# MODIFICATION SIMPLIFIEE N°1

## Plan Local d'Urbanisme (PLU)

### de Beuvarde

**Modification simplifiée du  
Plan Local d'Urbanisme de Beuvarde  
Notice**

Extraits du schéma et de la légende de l'Orientation d'Aménagement et de Programmation du secteur du Clos du Jardin du PLU avant modification

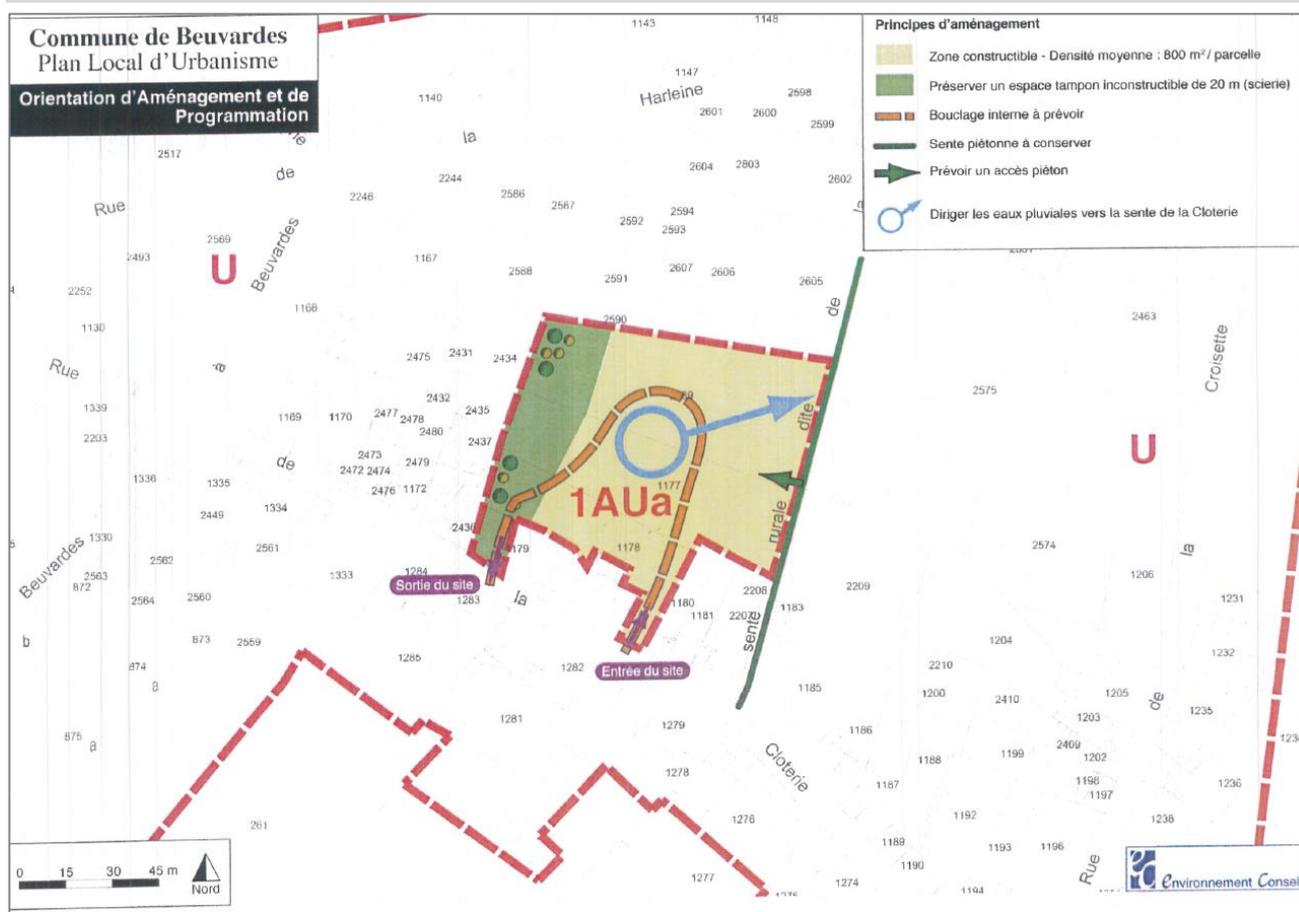
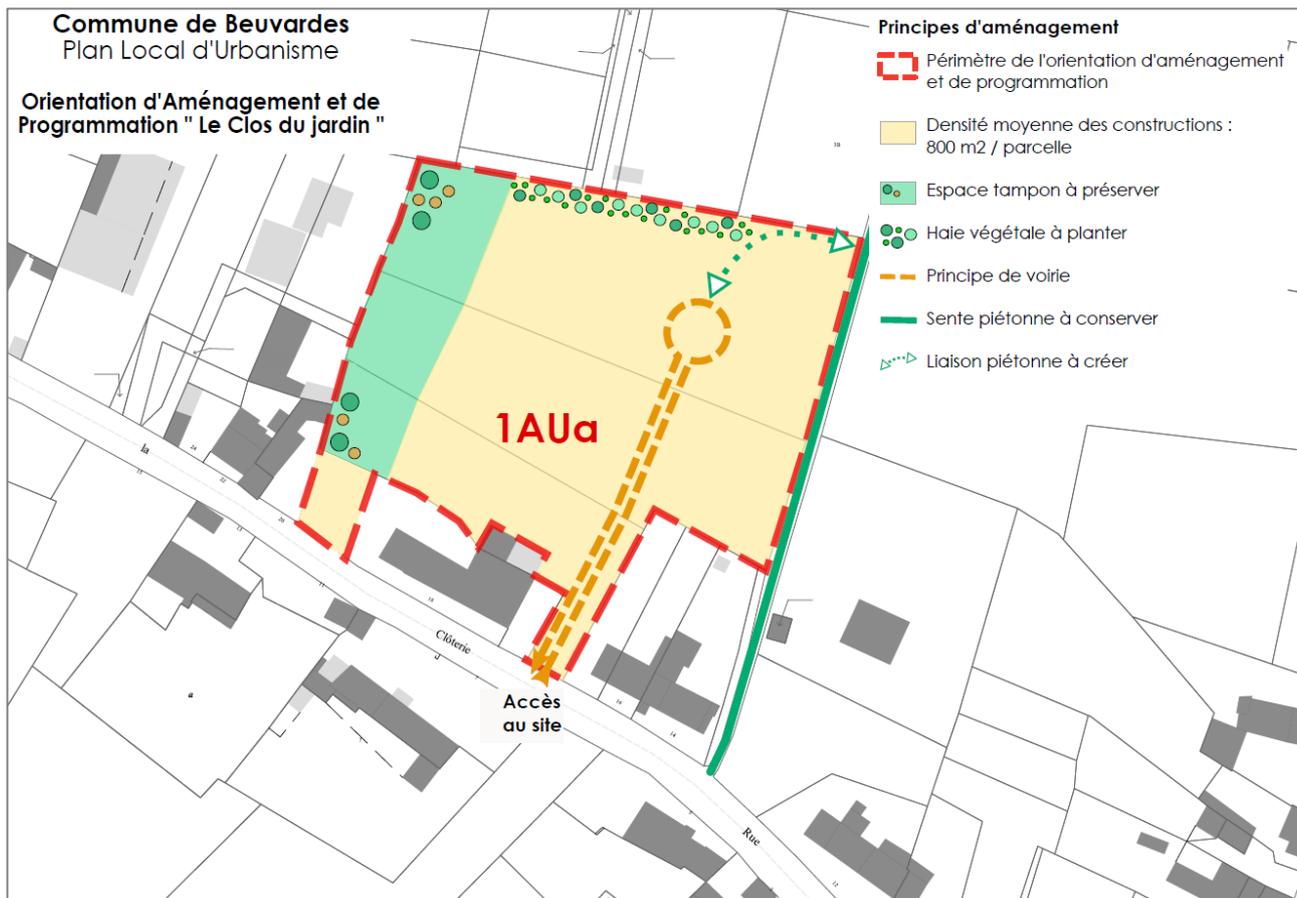
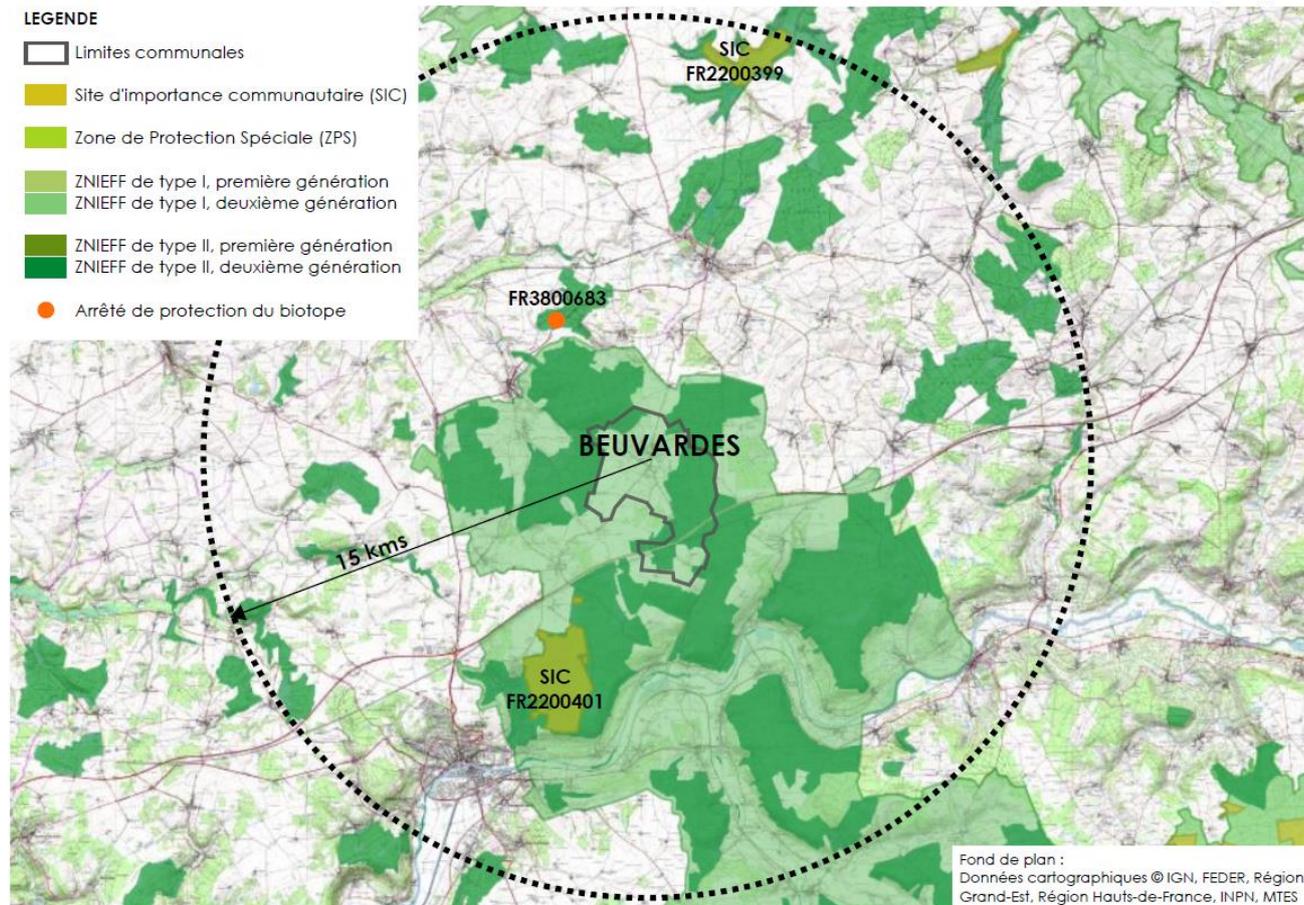
- **définir un principe de voirie davantage adapté à la taille de l'opération réalisable sur le site** : l'OAP modifiée prévoit une voirie en impasse, avec entrée et sortie unique depuis la rue de la Cloterie, et une aire de retournement permettant aux véhicules privés et aux services de lutte contre l'incendie et de secours de faire aisément demi-tour.

L'introduction du principe de voirie en impasse nécessite également une évolution du règlement de la zone 1AU, qui interdit " les voies nouvelles en impasse, sauf si elles sont temporaires et s'inscrivent dans un schéma d'aménagement d'ensemble ". La modification simplifiée ajoute, dans le règlement de la zone 1AU, la possibilité de créer des voies en impasse si elles sont prévues par une OAP.

- **assurer**, en cohérence avec l'objectif du PADD visant à " mailler le territoire de liaisons douces ", **le prolongement de la voie en impasse au nord-est par un cheminement piétonnier** connecté à la sente de la Cloterie permettant de rejoindre le centre-bourg,
- **ajuster l'emprise de l'espace tampon** défini en raison de la présence de la scierie voisine.

Il résulte de la définition d'un principe de voirie en impasse la suppression du débouché de la voie de desserte au sud-ouest du secteur. La présente modification vise à permettre la réalisation d'une construction sur cette partie du site desservie directement par la rue de la Cloterie et isolée de l'entreprise voisine par un corps de bâtiments destinés à l'habitation. L'implantation d'une construction sur le terrain bordant la rue de la Cloterie permettrait de structurer l'espace bâti sur rue.

- assurer l'insertion des constructions dans l'environnement paysager, en **imposant la plantation d'une haie végétale en limite nord du secteur**, qui intègre l'objectif défini par le PADD visant à " constituer une véritable trame verte urbaine dont la forme serait celle d'un dispositif en " pas japonais ",
- **supprimer l'obligation de diriger les eaux pluviales vers la sente de la Cloterie**. Cette obligation était justifiée dans le PLU approuvé en 2013 par la nécessité de " limiter voire annihiler le risque d'inondation par ruissellement des eaux pluviales que pourraient subir les secteurs urbanisés périphériques ".

- aménager une voie de desserte en impasse, avec entrée et sortie unique depuis la rue de la Cloterie et une aire de retournement permettant aux véhicules privés et aux services de lutte contre l'incendie et de secours de faire aisément demi-tour,
- assurer une connexion piétonne entre la voie de desserte créée et la sente de la Cloterie, cheminement piéton à préserver,

- respecter une densité moyenne des constructions de 800 m<sup>2</sup> par parcelle,
- maintenir, sur la partie ouest du site identifiée par le schéma, un espace tampon inconstructible, espace vert planté permettant d'éloigner les constructions du site de la scierie,
- planter en limite nord du site une haie végétale d'essences locales.
